PROPUESTA DE DICTAMEN TECNICO

AUTORIZACIÓN DE LA MODIFICACIÓN DE DISEÑO CORRESPONDIENTE AL SISTEMA DE VENTEO FILTRADO DE CONTENCIÓN (SVFC) Y APROBACIÓN DE LOS DOCUMENTOS OFICIALES DE EXPLOTACIÓN (ETF y EFS) AFECTADOS EN LA CENTRAL NUCLEAR DE ALMARAZ, UNIDADES I y II.

Solicitud de autorización de la modificación de diseño correspondiente al venteo filtrado de contención y aprobación de los documentos oficiales de explotación (ETF y EFS) afectados en la central nuclear de Almaraz, unidades I y II.

Diseño propuesto por el titular para la penetración del SVFC en CN Almaraz II

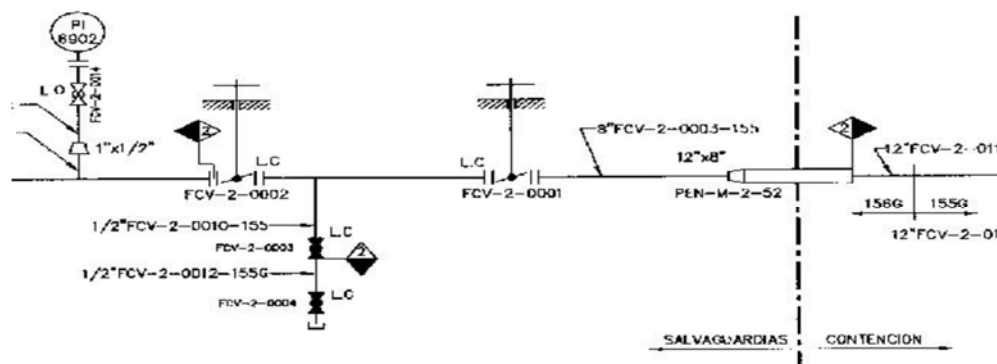
De acuerdo con la documentación enviada por el titular, con la MDP-02967-1 se va a instalar una línea de 12" de diámetro que atraviesa la contención, que posteriormente pasará a ser de 8"; para esta penetración se usará la penetración mecánica de reserva existente M-59 para la unidad 1 y M-52 para la unidad 2. Esta línea constituirá la tubería de aspiración del SVFC, que se implantará a lo largo del siguiente ciclo tras la recarga R223 y R125.

En la parte interior, dicha línea está abierta a la atmósfera de la contención. En la parte exterior, la línea dispone de dos válvulas de mariposa manuales con mando a distancia mecánico (FCV-2-0001 y FCV-2-0002); estarán enclavadas cerradas en operación normal. Ambas válvulas realizan función de seguridad de aislamiento de contención.

La línea y las válvulas de aislamiento, hasta el cambio de clase en la segunda válvula de aislamiento, se diseñan y fabrican como clase de seguridad 2 y categoría sísmica 1. Se instalan en la sala de penetraciones en el Edificio de Salvaguardias.

Se instalará una conexión de prueba de 1/2" de diámetro con sus válvulas manuales (FCV-2-0003 y FCV-2-0004). Esta conexión se encuentra entre las válvulas FCV-2-0001 y FCV-2-0002. En la figura 2 se muestra un esquema del diseño propuesto por el titular.

Por todo lo expuesto se considera que la nueva penetración cumple con el CGD 54 de la IS-27. El Criterio 56 trata sobre el aislamiento de tuberías abiertas a la atmósfera del recinto de contención y establece que cada tubería que atraviese las paredes del recinto de contención y que conecte directamente con la atmósfera de la contención, deberá estar provista de válvulas de aislamiento de la de contención que cumplan con cuatro configuraciones que se

- La modificación de diseño, en lo relativo a la función de aislamiento de contención de la penetración del SVFC (MDP-02967-1 y 4) se considera aceptable.
